Technische Änderung zu HDC RockStar® ModuPlug MBUS 2

PCN-Nummer: PCN-PB72-20200131-00-A
Datum der Veröffentlichung: 31.01.2020
Gültigkeitsdauer: Bis auf Widerruf
Revisionsnummer: 00-A

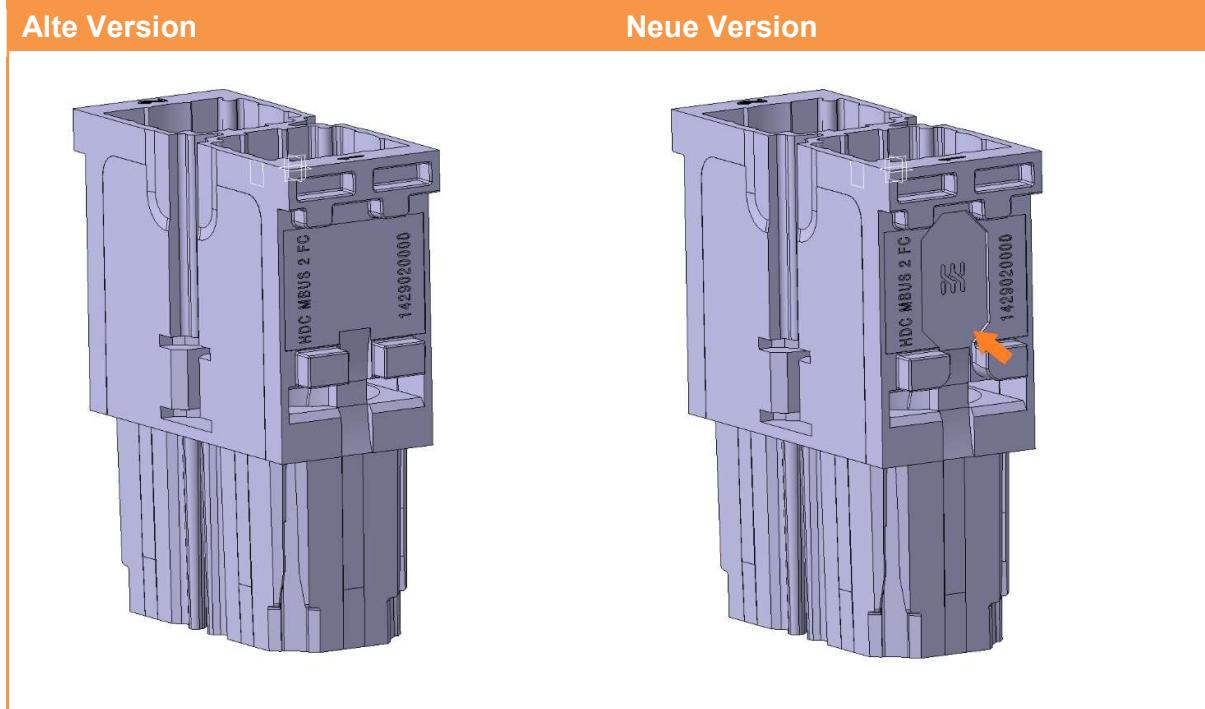
Möglichkeit einer leitenden Verbindung zwischen ModuPlug Rahmen und Schirmkontakt.

- Geometrische Optimierung des Kontaktträgers zur Aufnahme eines Metallclip.
- Bedruckung optimiert. Erhabene Beschriftung durch Laserdruck ersetzt.

- Produktverbesserung
- Möglichkeit zur Aufnahme eines Metallclip
